**Avis délibéré**  
**de la Mission régionale d'autorité environnementale**  
**Provence-Alpes-Côte d'Azur**  
**sur le projet de centrale photovoltaïque au sol au lieu-dit "Le**  
**Moutillon" à Robion (84)**

**N° MRAe  
001244/A P**

Avis du 10 avril 2025 sur le projet de centrale photovoltaïque au sol au lieu-dit "Le Moutillon" à Robion (84)

Figure 2: Implantation du projet - Source : étude d'impact

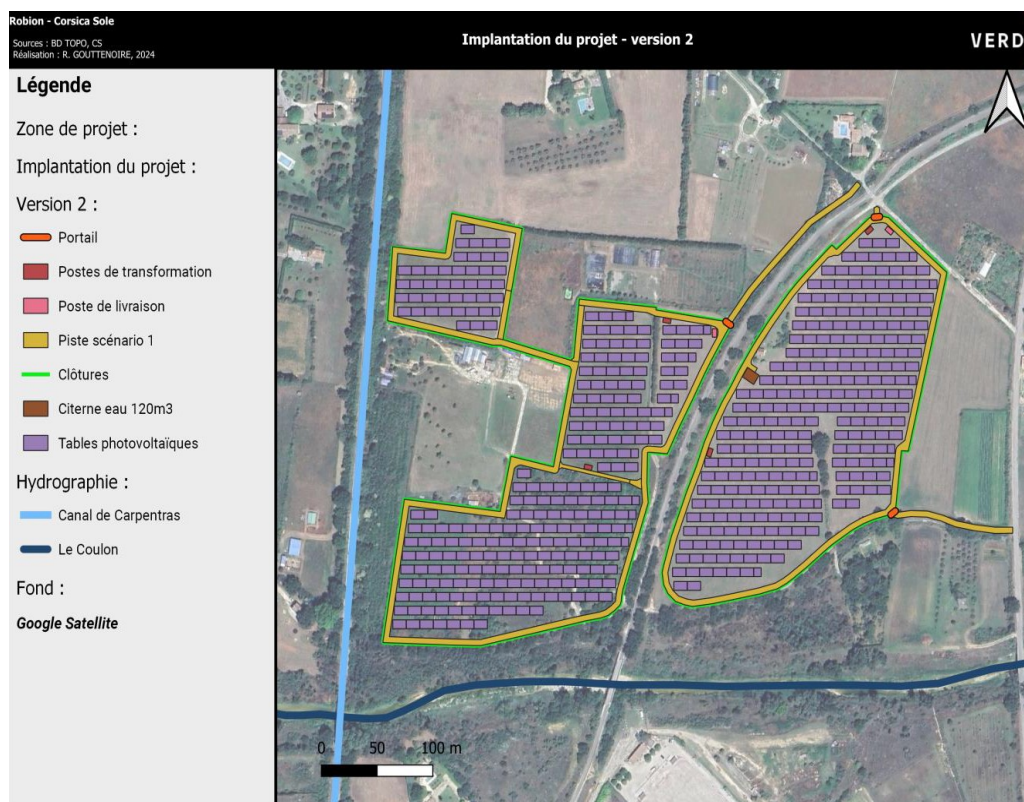
La MRAe s'étonne que soit prévue la suppression de toute végétation (ce que sous-entend le terme de décapage) sur une telle largeur, solution qui augmentera significativement les incidences du projet sur l'eau et la biodiversité.

La MRAe observe que la superficie d'OLD n'est pas quantifiée, ni ajoutée à l'emprise totale du projet, qu'il n'est pas précisé non plus si la bande de 20 m est comprise dans la bande de 50 m (avec un traitement particulier) et que leurs incidences (qui concernent toute la période d'exploitation du projet) n'ont pas été évaluées.

**La MRAe recommande de revoir la disposition relative au « décapage » d'une largeur de 20 m ou, à défaut, de justifier ce choix.**

**La MRAe recommande de préciser l'emprise des surfaces concernées par les obligations légales de débroussaillage et de les prendre en compte dans l'analyse des incidences, car elles font partie du projet.**
